■ 江东新区高校区安居房项目装配式建筑奖励建筑面积和方案变更公示启事

江东新区高教组团JDGJ-08-05地块

总建筑面积增加7209.97m²，地上建筑面积增加6859.97m²，地下建筑面积增加350m²。

13#、18#、23#、25#楼屋顶层
平面图-变更后

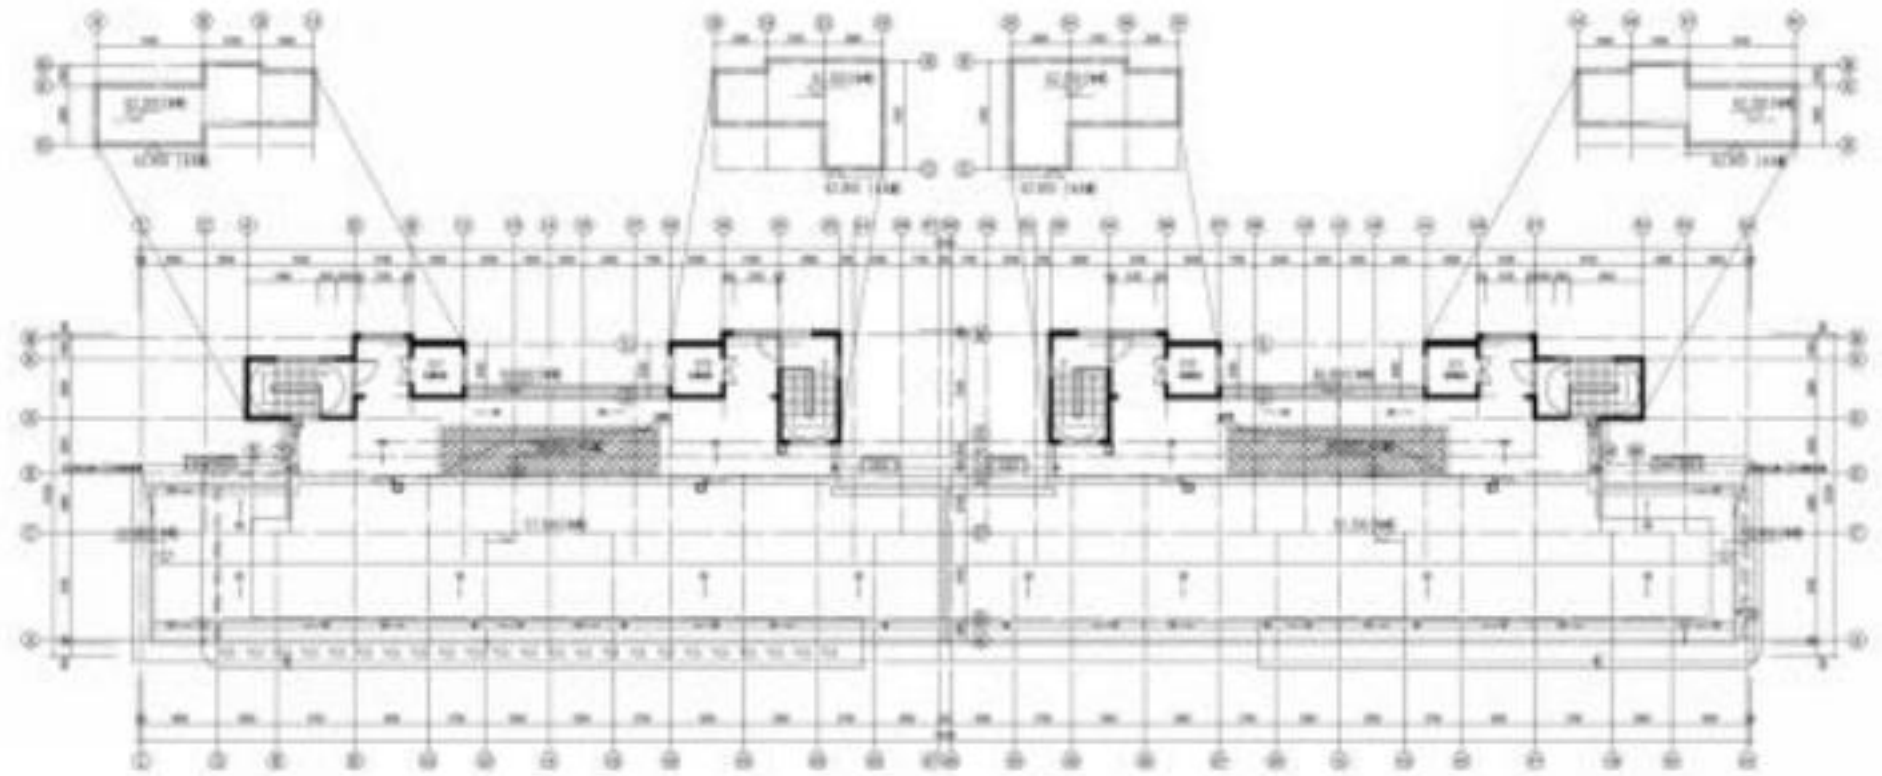
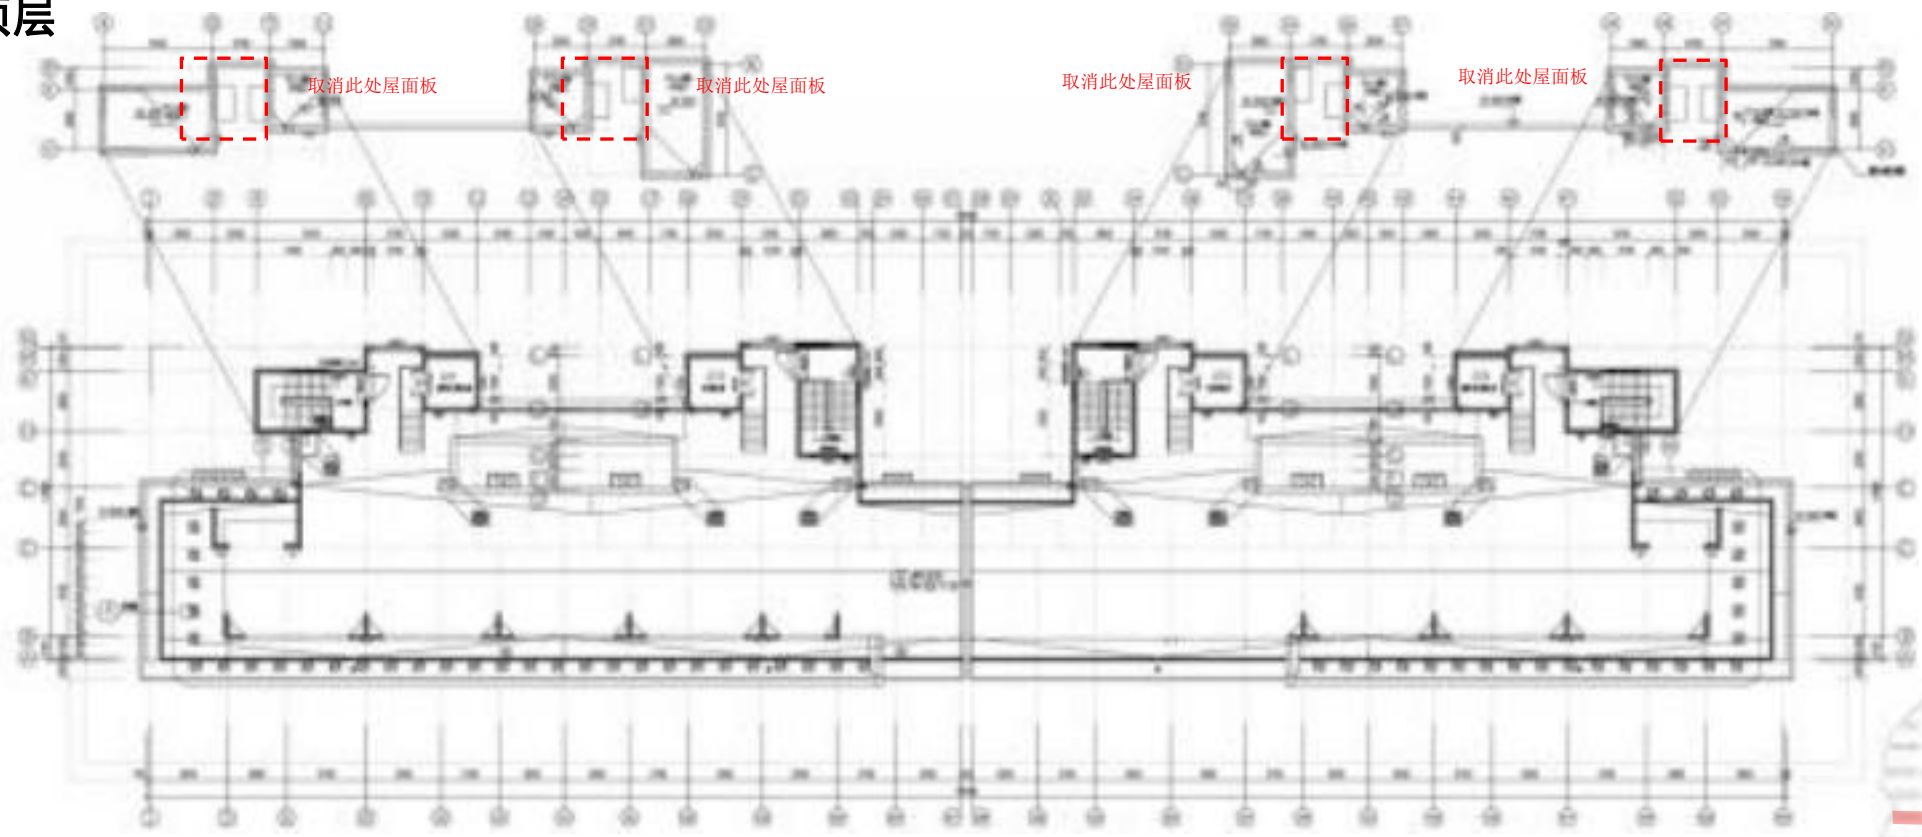
变更说明：
①取消楼梯间屋面与电
梯房屋面之间的屋面板。

14#楼一层平面图-变更后

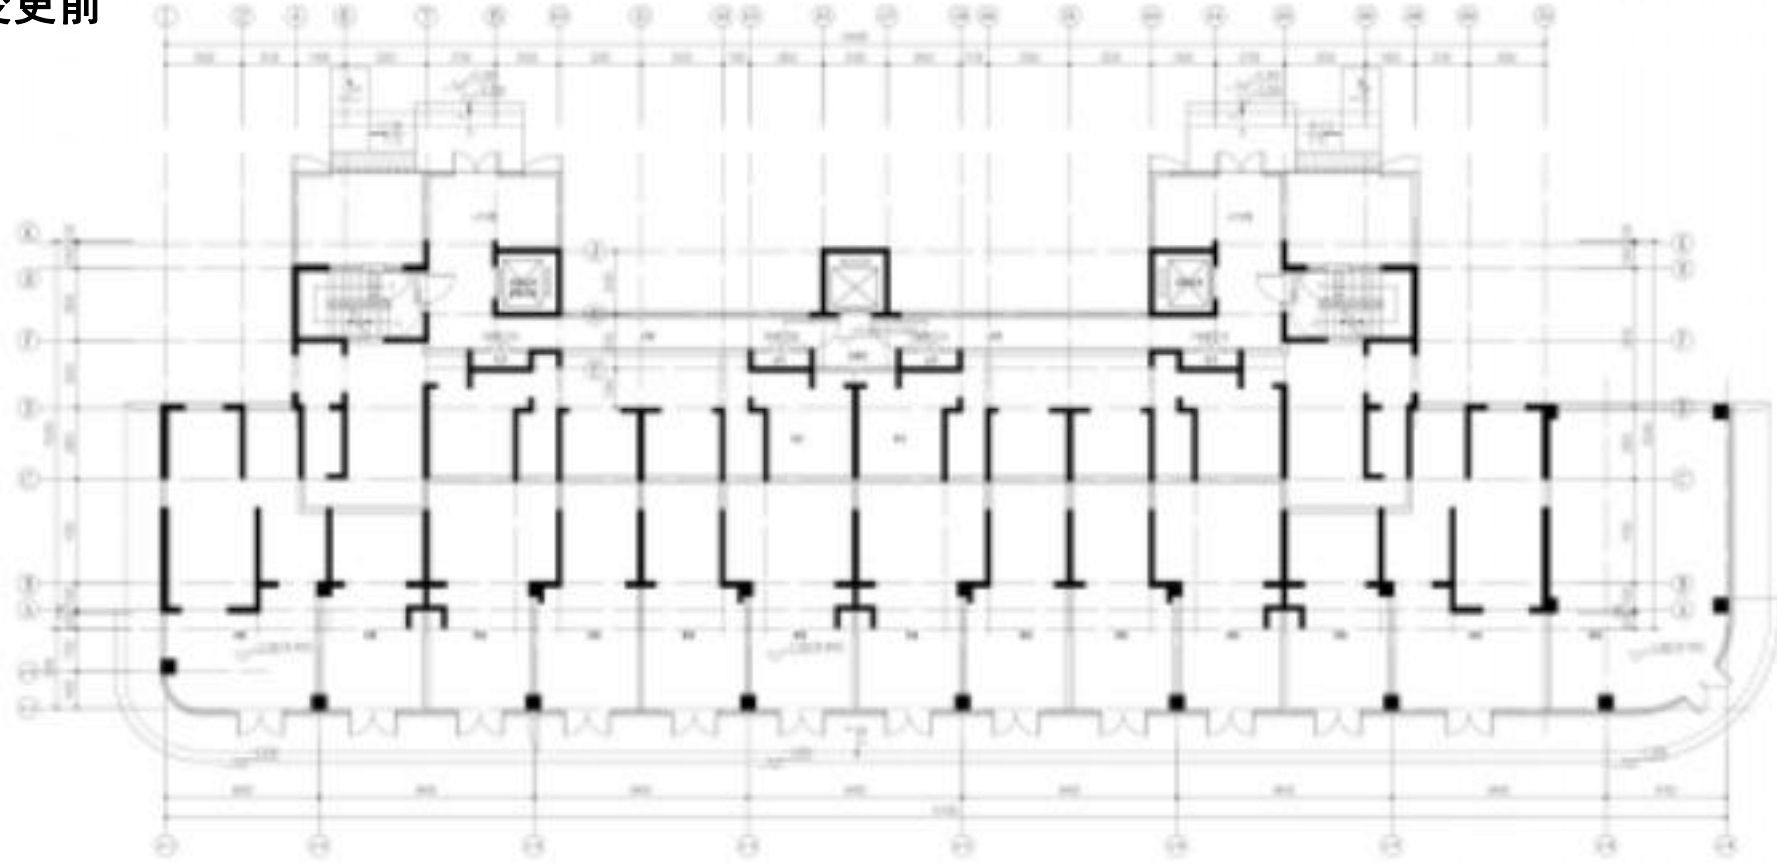
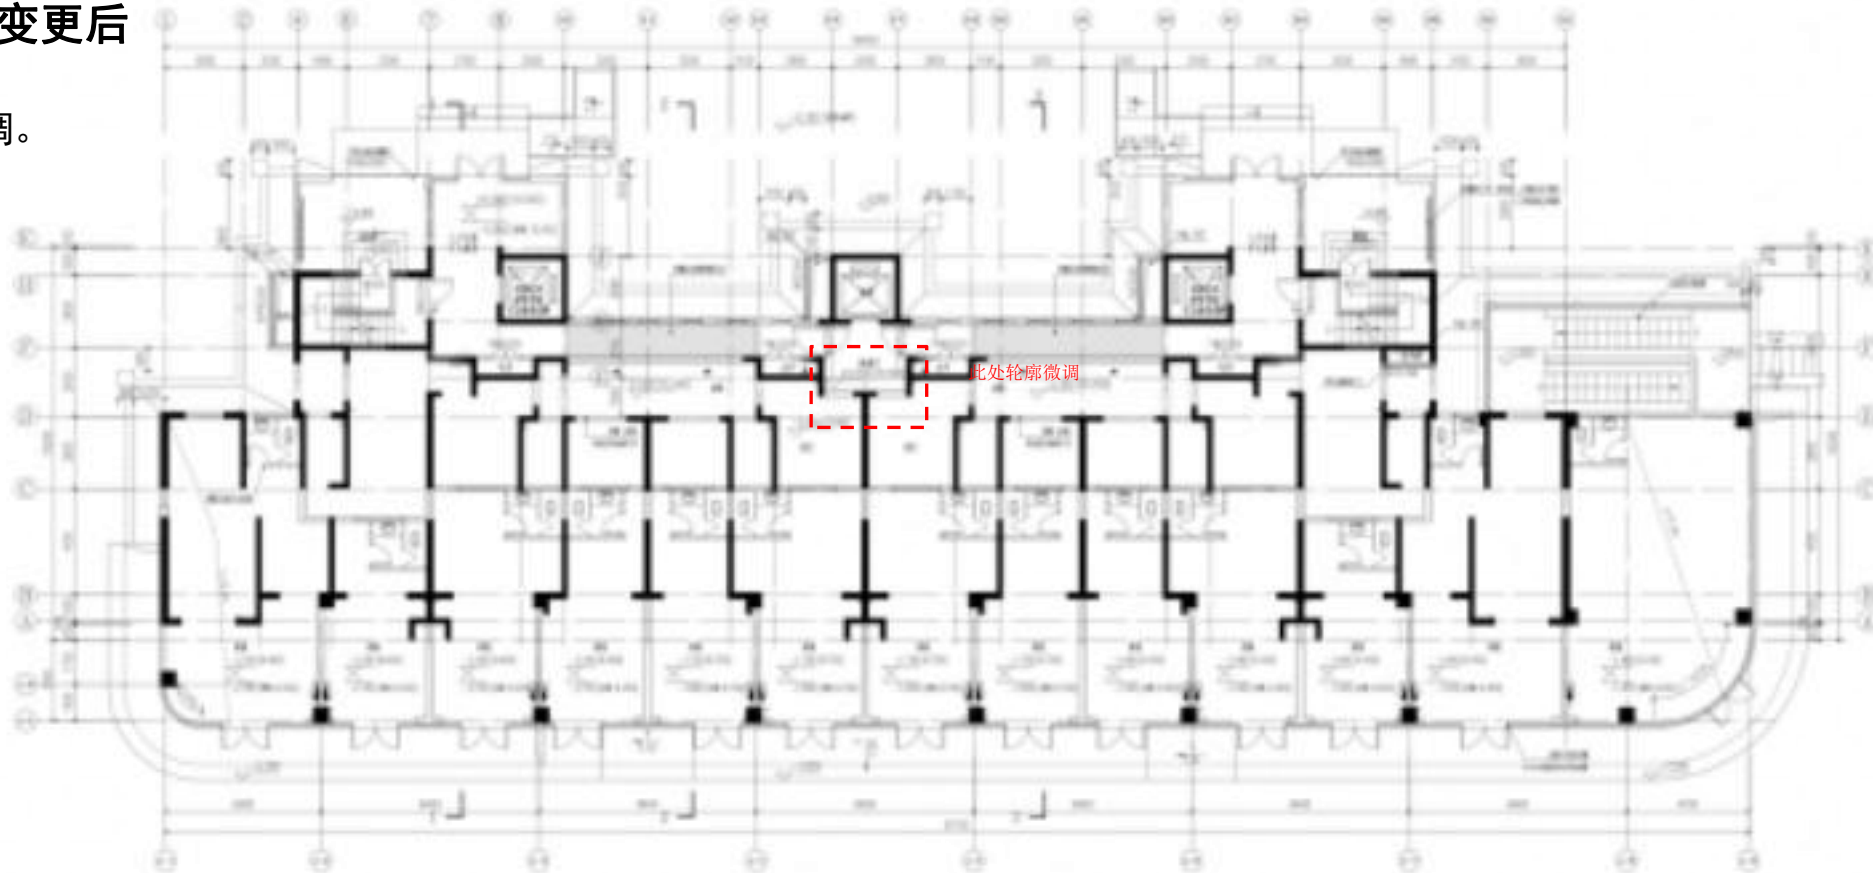
变更说明：
①首层侯梯厅范围微调。

17#、21#楼一层平面图-变更后

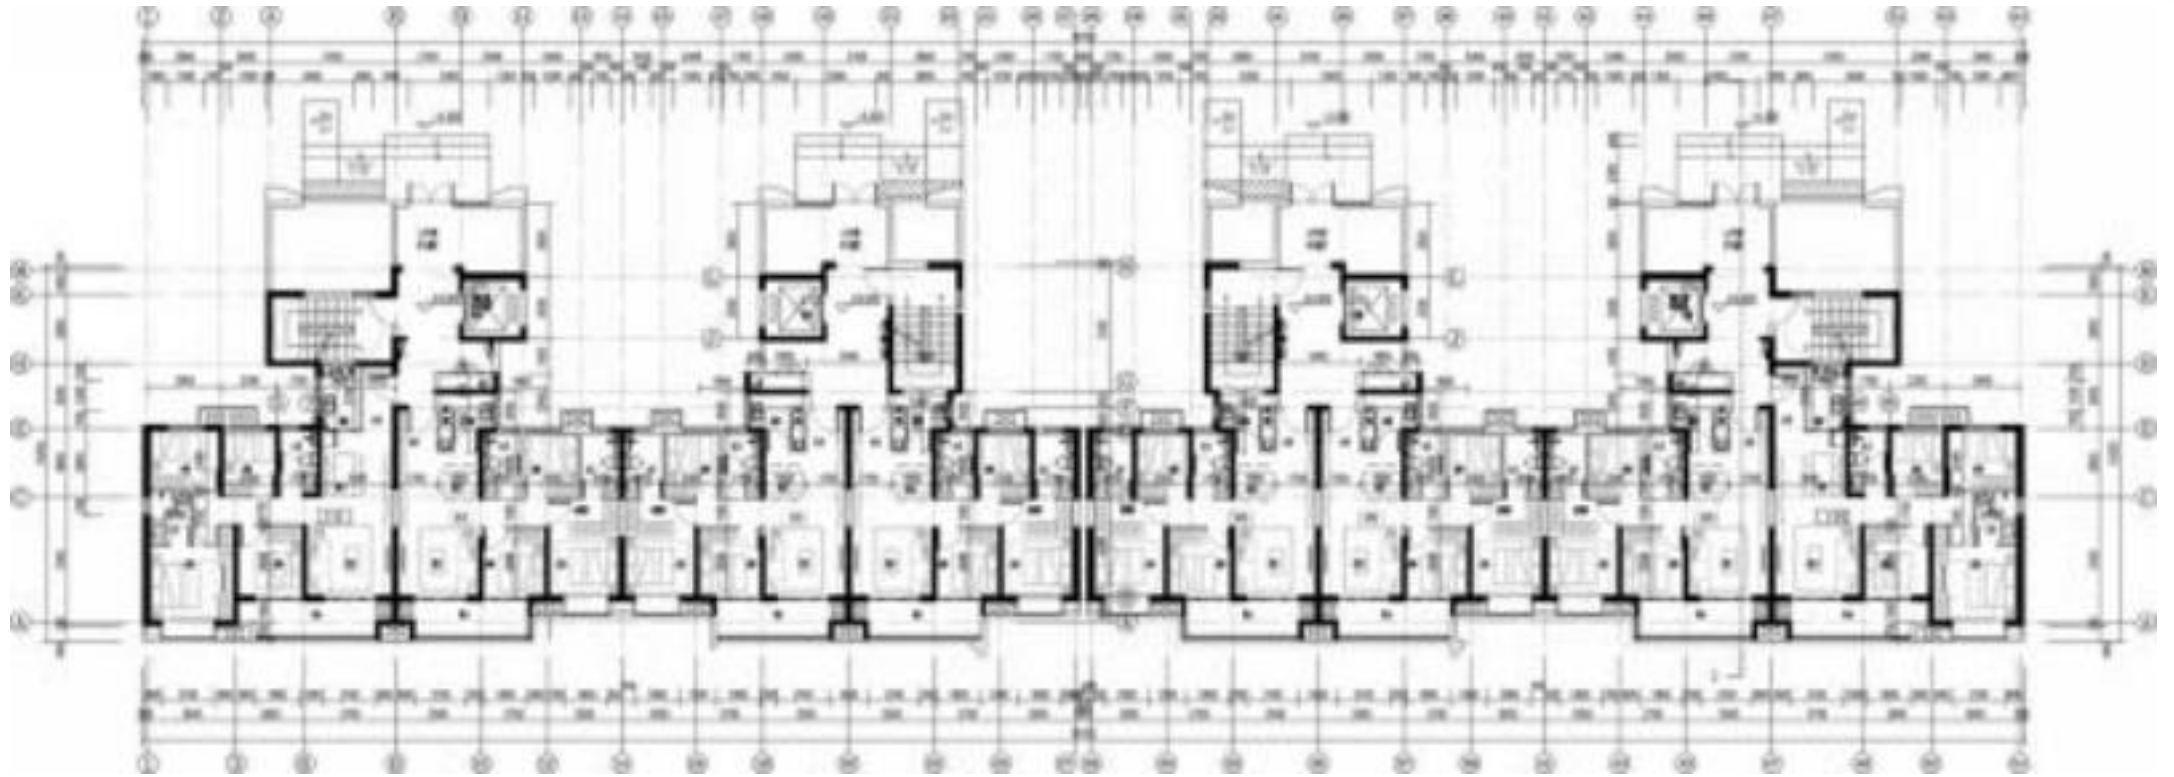
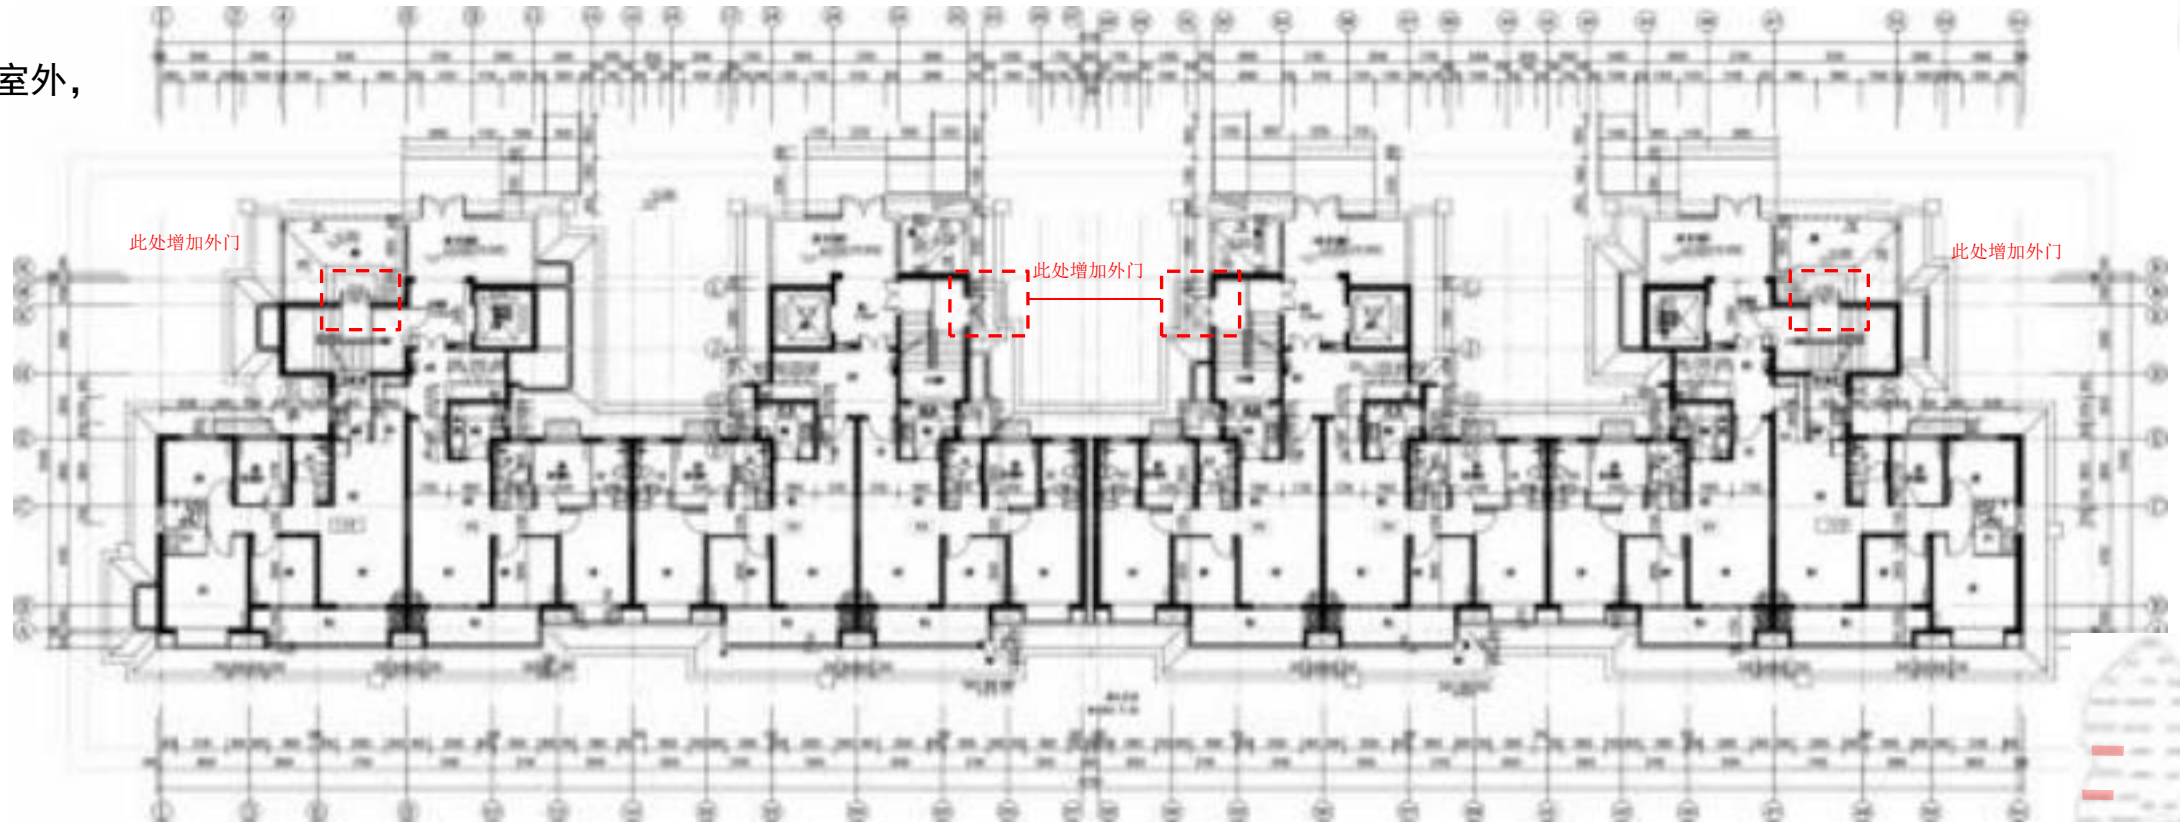
变更说明：
①地下室楼梯直通室外，
增加外门。
